RESOLUCIÓN No. **E-02252** DE 2015

"POR MEDIO DE LA CUAL SE AUTORIZA LA OCUPACION DE CAUCE PARA LA CONSTRUCCION DE UN TAPON TEMPORAL NATURAL CON TUBERIA ENTERRADA EN EL MARCO DE OBRAS DE MANEJO DEL DRENAJE SUPERFICIAL DEL TAJO LA PUENTE ARROYO BRUNO - TRAMO I PRESENTADO POR LA EMPRESA CARBONES DEL CERREJON LIMITED - CERREJON Y SE DICTAN OTRAS DISPOSICIONES".

Figura 3. Corte longitudinal del tampón temporal natural con tubería enterrada

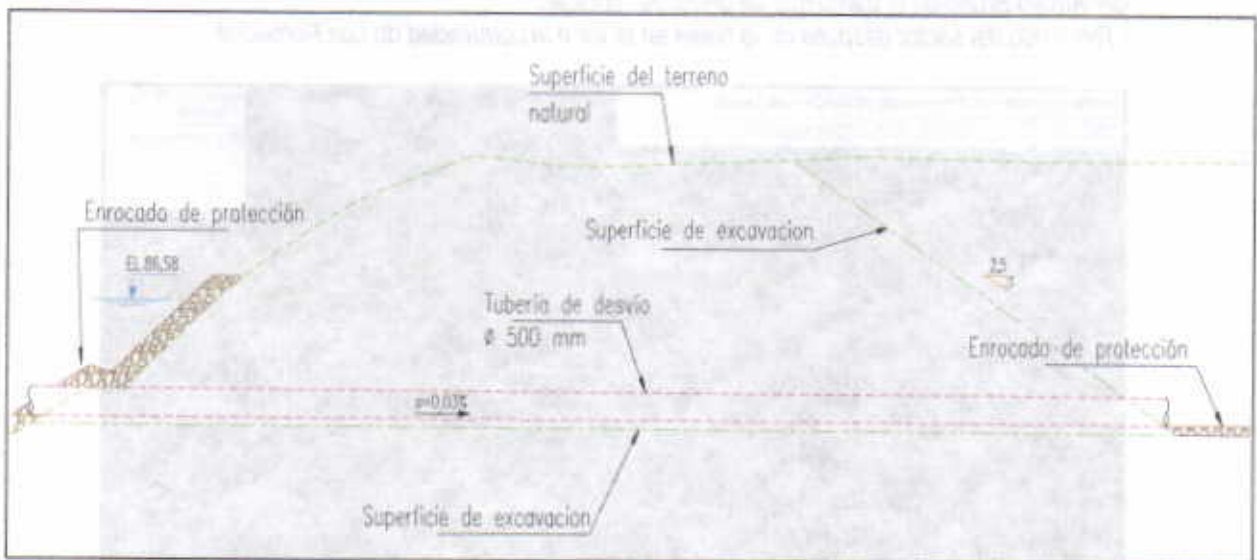
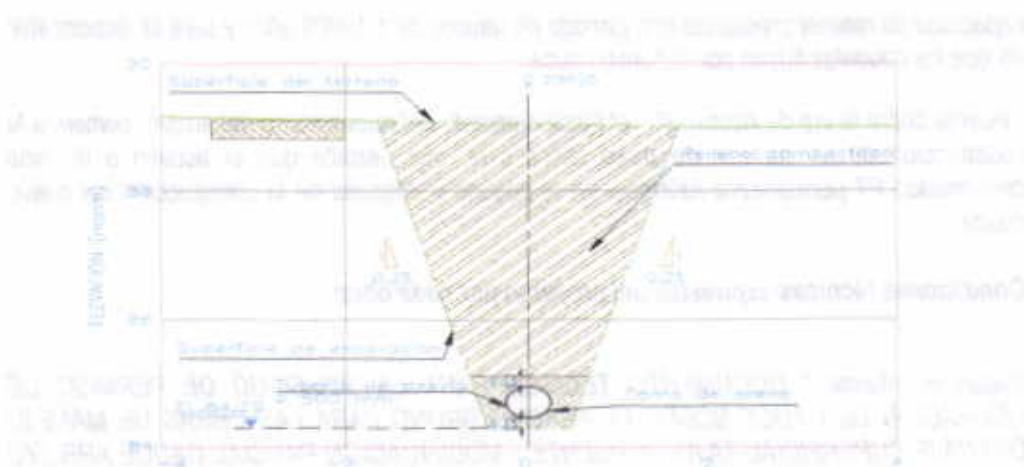
No. Auto	FECHA	TIPO DE OBRA
265	16 de marzo	CONSTRUCCION DE UN TAPON TEMPORAL NATURAL CON TUBERIA ENTERRADA
Observación:		No es Viable el permiso . Presenta falencia en la documentación investigativa y memorias de cálculos , y verificación de comportamiento de estabilidad de algunos componentes.

El tapón tendrá aproximadamente 10 m de ancho en su corona, es en tierra con tubería de de 50 cm de diámetro enterrada en una zanja dentro del tapón. Tendrá un enrocado de protección al inicio y al final del tapón. Ver detalle (Figura 3 y 4).

Los documentos presentados sin lugar a dudas excelsos de alta condición técnica e investigativa, simplemente hacen parte de la documentación general e integral del proyecto y no específica de la información faltante y solicitada, dejando entrever la no consolidación de respuesta ante la necesidad técnica para tomas de decisiones, sumado a ello la carestía real conforme a la concepción jurídica y la pertinencia de solicitar adicionalmente también otros permisos de ocupación de cauces de obras necesarios para el análisis de manera general del proyecto.

Cabe resaltar que en gran medida parte de las obras por las cuales se solicitan inicialmente permiso, ingenierilmente presenta una consultoría de alto nivel, pero siguen dejando divisar la no respuesta frente algunos aspectos cuestionados en la mesa técnica y señalado en el informe anterior y repetidos el presente informe que sin lugar a duda estrechan una incertidumbre frente a la permisibilidad de la ejecución y estabilidad de las obras.

Figura 3. Corte longitudinal del tampón temporal natural con tubería enterrada.

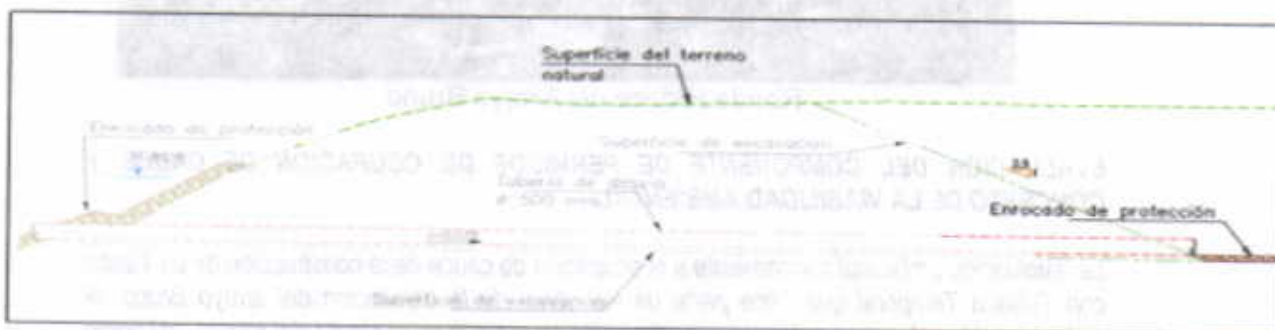
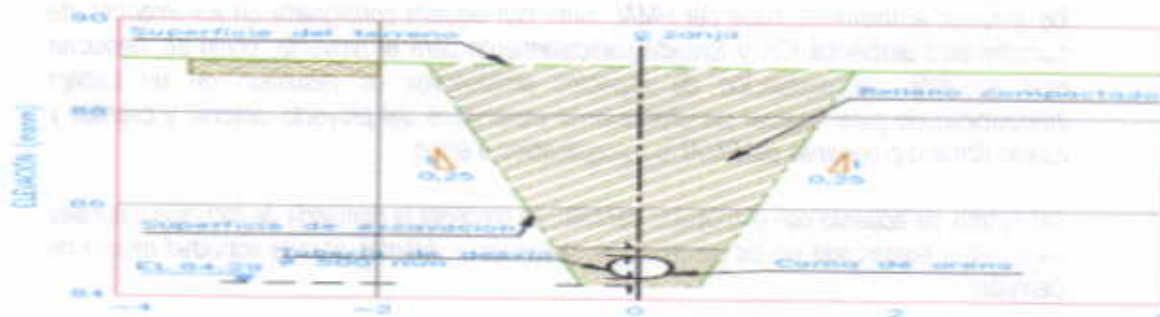
- Existe la certeza que el recurso hídrico e hidrobiológico no se verá afectado por las obras físicas dentro del cauce, principalmente especies amenazadas y la calidad del recurso, frente a amenazas de erosiones progresivas, estabilidad de las obras, y carga de sedimentos.
- Las obras aquí planteadas a construir cuentan con los análisis de asentamientos en el dique, análisis de drenaje sub superficial, análisis de estabilidad de taludes.
- Se presentan las memorias de cálculo geotécnico, estructural e hidráulico de la obra de dique permeable temporal.

- c. *Se considera que llevándose a cabo de manera adecuada la construcción de la obra de ocupación de cauce y el manejo de materiales utilizados en la misma, no se causarán daños a los recursos naturales renovables o al medio ambiente y las modificaciones al paisaje serán amigables con el medio ambiente.*
